INFORME DE AUDITORÍA N° 014-2026-2-3757-AC

AUDITORÍA DE CUMPLIMIENTO
INSTITUTO NACIONAL DE ENFERMEDADES NEOPLÁSICAS

"ADJUDICACIÓN SIMPLIFICADA N° 003-2023-INEN ADQUISICIÓN DE EQUIPO DE RESONANCIA MAGNÉTICA"

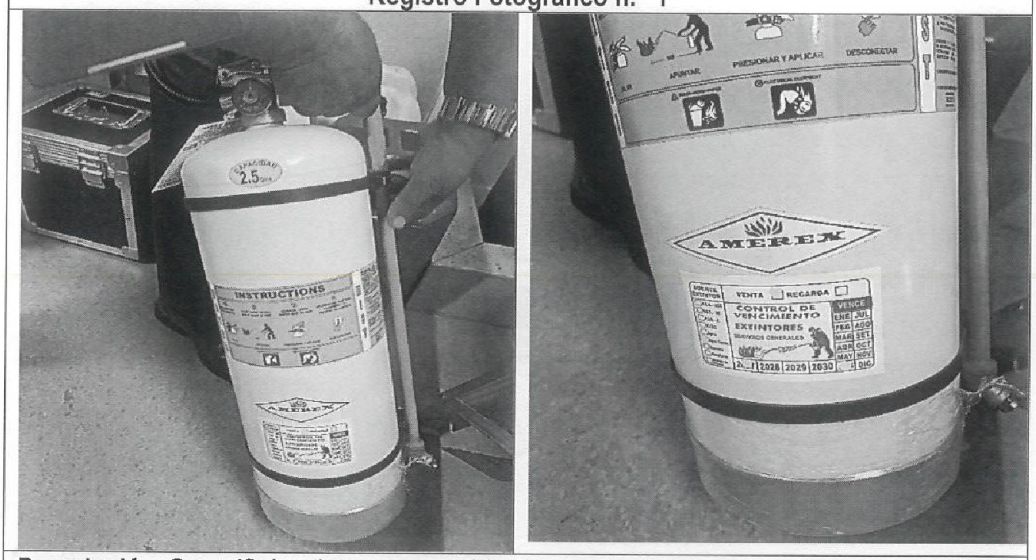
Estos incumplimientos fueron constatados en el Acta de Verificación N.° 003-2026-COM-AC-RM-OCI/INEN, de 9 de abril de 2026, correspondiendo a seis (6) hallazgos:

1. Colocación de señalética de riesgo eléctrico.
  2. Dotación de extintor conforme a las especificaciones técnicas.
  3. Instalación de cerradura digital.
  4. Colocación de platinas de aluminio.
  5. Protectores de esquinas.
  6. Ganchos porta muletas.

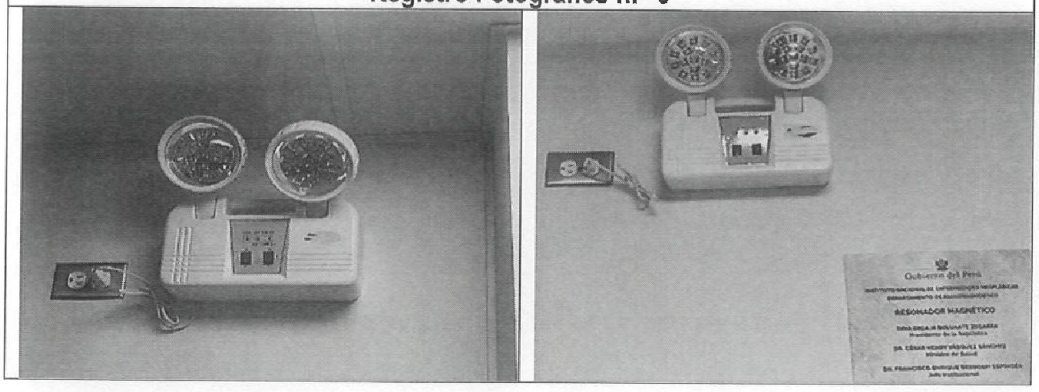
1. Aislamiento del cable eléctrico instalado en el tablero de distribución Magneton Sola 480 VAC, 3+N+T, 60 Hz, utilizado para alimentar de energía eléctrica al resonador magnético, no es libre de halógenos.

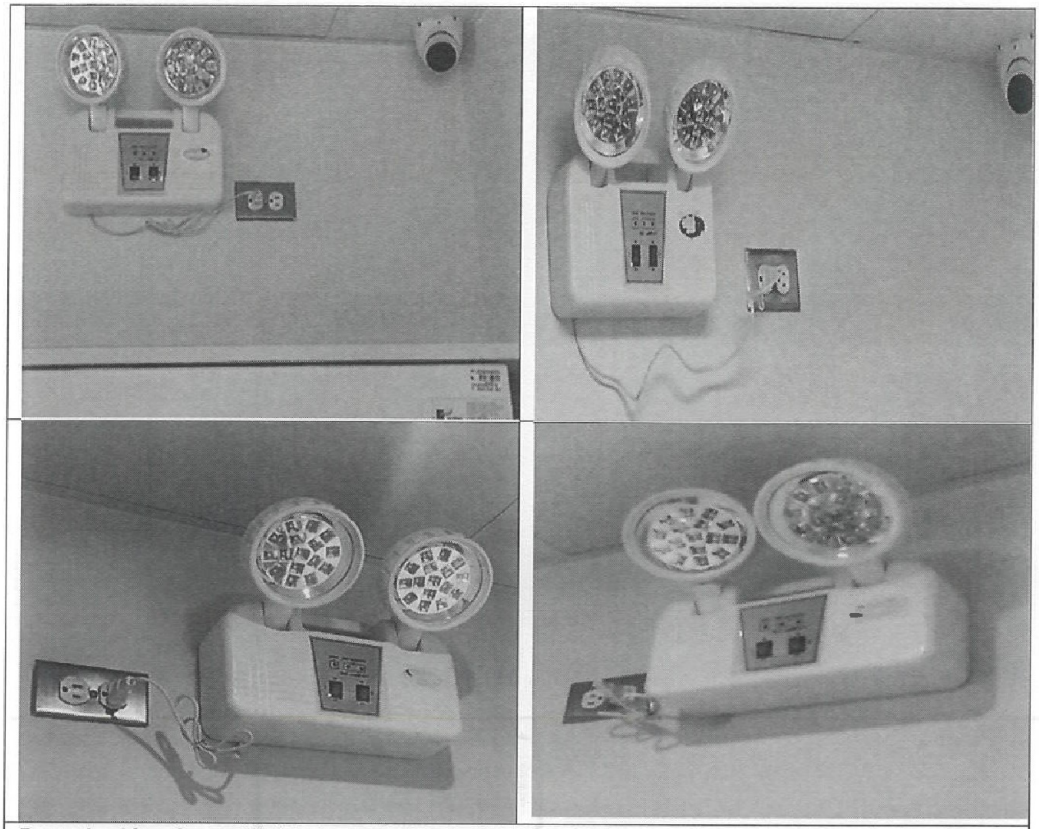
2. Circuito eléctrico independiente separado de los circuitos eléctricos de alumbrado normal para alimentar de energía eléctrica a las luminarias de emergencia; aunado a ello, instaló diez (10) tomacorrientes para que dichos equipos se conecten a su respectivo circuito eléctrico con la finalidad de cargar su batería interna, convirtiendo este diseño en una conexión eléctrica no permanente.
3. Las rutas de evacuación del ambiente de resonancia magnética no cuentan con las diez (10) luminarias de emergencia que estaban indicadas en los planos de instalaciones eléctricas y arquitectura del Plan de Trabajo del Contratista aprobado por el INEN.

Imagen n.° 6
Gráfico referencial sobre el inconveniente para retiro de magneto del equipo Resonador Magnético existente

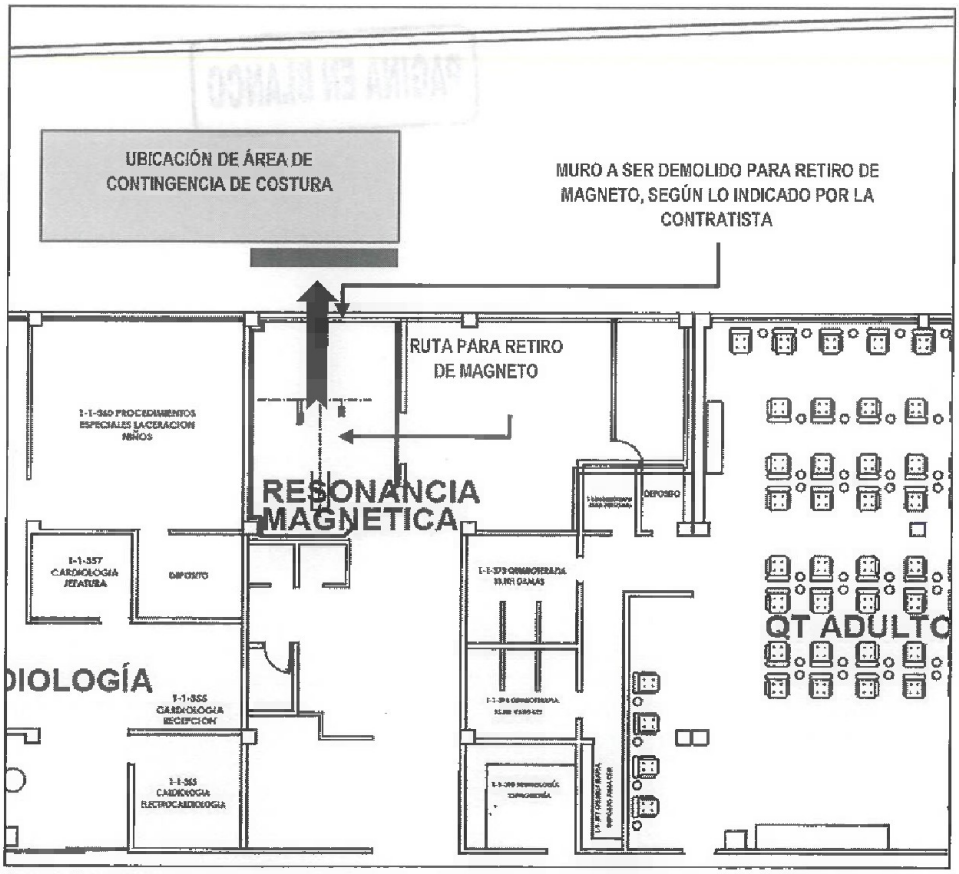
Sin embargo, en el sub numeral 2.1.3 del numeral 1 del Acta n.° 1-2024-SCC-RM de 21 de febrero de 2024, al ser consultado el director ejecutivo del departamento de Radiodiagnóstico, acompañado del Coordinador de la Infraestructura y de ingenieros electrónicos de la empresa Siemens Healthcare SAC, acerca de la ejecución de los trabajos preliminares, mencionan la existencia de un inconveniente respecto a la demolición del muro para el retiro del magneto del equipo Resonador Magnético existente (a ser reemplazado), debido a la ubicación del área de Contingencia de Costura (relacionada al Contrato n.° 064-2023-INEN – Licitación Pública n.° 001-2023-INEN "*Ejecución de Obra y Equipamiento: Optimización de la Unidad de Lavandería del Instituto Nacional de Enfermedades Neoplásicas*"), en la zona exterior contigua a la Sala de Resonancia Magnética, como se muestra en la imagen siguiente:

Asimismo, en el numeral 5 de la citada acta, el Coordinador de la Infraestructura y los ingenieros electrónicos de la contratista refirieron que la contratista no fue notificada de dicha área de contingencia, e indicaron lo siguiente: "*(...) Asimismo, cabe precisar que la contratista Siemens no fue notificada de la existencia del área de Contingencia de Costura hacia el exterior de la Sala de Resonancia Magnética, y que **dichos ambientes no existían al momento de efectuar las visitas técnicas para la presentación del Plan de Trabajo** (...)*" (El subrayado y la negrita es agregado)

Al respecto, cabe señalar que **este inconveniente se pudo evitar si la contratista adjuntaba a su Plan de Trabajo conforme lo requerido en las especificaciones técnicas, los Planos de Trabajos Preliminares**, en los que figure la ubicación de los cerramientos temporales y las demoliciones; sin embargo, la contratista no cumplió con ello, ni el Coordinador del INEN le exigió la subsanación, previo a su aprobación, así tampoco se hizo observación alguna en el Acta de Entrega del Área de Trabajo de 3 de enero de 2024, con la que se inició a la ejecución del plazo contractual.
